Hull for drenering i stativ for HS 630A og MS/FS 1250A

Gjelder for disse stativene:

- 28110225 Stativ MS/FS 800-1250A
- 28110205 Stativ HS 400/630 standard

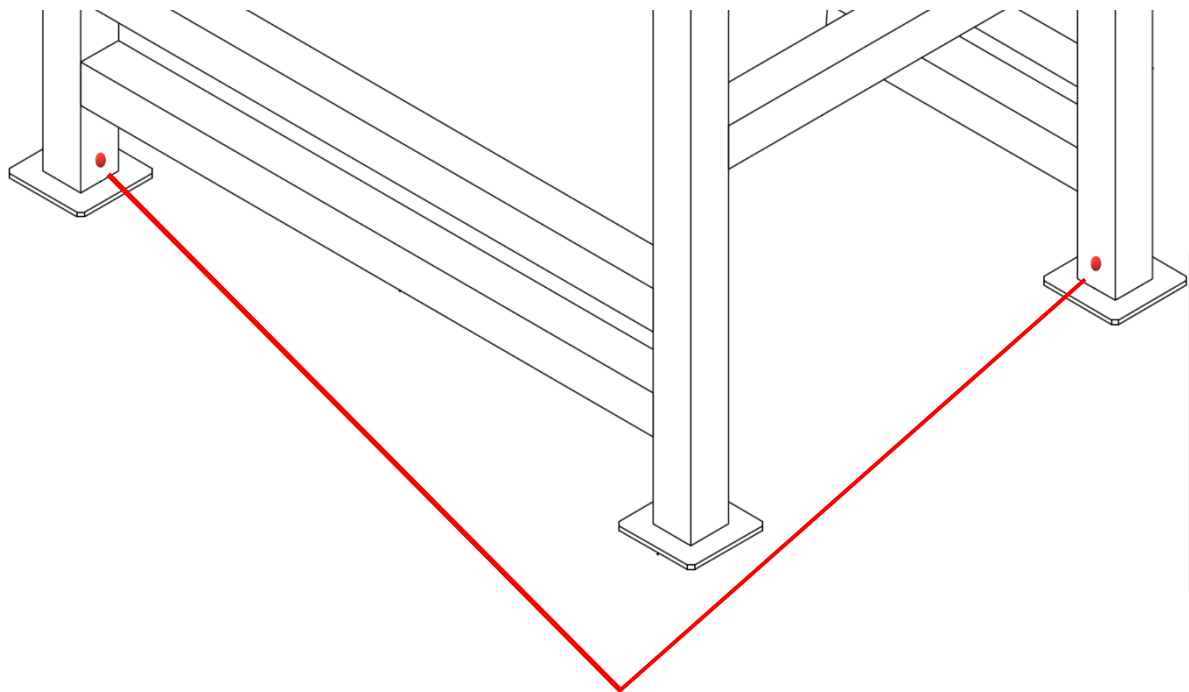
- Alle 4 bein skal ha 2 stk. dreneringshull hver.
- Hull på to sider av hvert bein: Begge sidene som vender innover mot skapet (ikke på de to sidene som vender utover)
- Hullstørrelse: 8mmØ
- Plassering 20mm opp fra bunnplaten/foten, sentrert på beinet.
